Technische Änderung zu MultiCard in der Farbe Rot

- Nummer der Produktänderungsmitteilung : PCN-PKD80-20200512-00-A
- Datum der Veröffentlichung : 13.05.2020
- Gültigkeitsdauer : unbegrenzt
- Revisionsnummer : keine

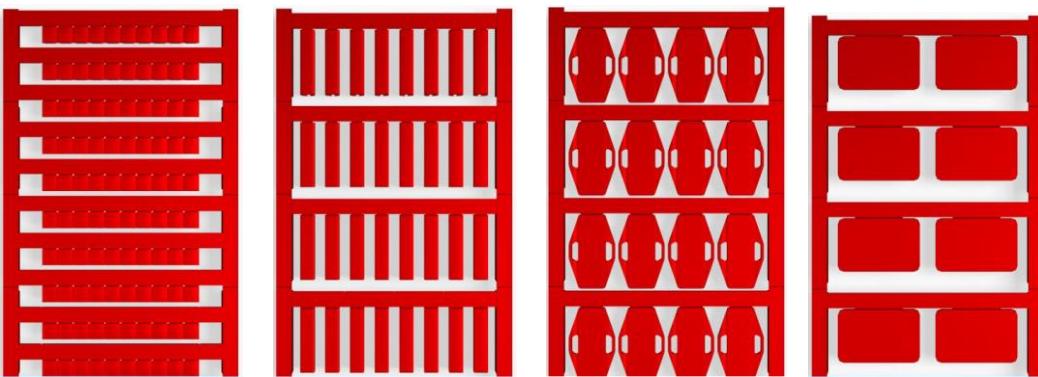
Ab sofort wird nur noch durchgefärbtes Polyamid PA66 verwendet. Das Mixen von naturfarbenen Grundmaterial und einem roten Farbbatch entfällt.

- Die Funktion und die Bedruckbarkeit dieser Markierer sind davon nicht beeinflusst.
- Der Farbton Rot ändert sich nicht.
- Es sind geringe Abweichungen von bis zu 1mm über die gesamte Kartenlänge möglich. Dies kann über die Einmessfunktion in der Bedruckungssoftware M-Print PRO korrigiert werden.

Alte und neue Versionen sind visuell identisch -> Beispiele
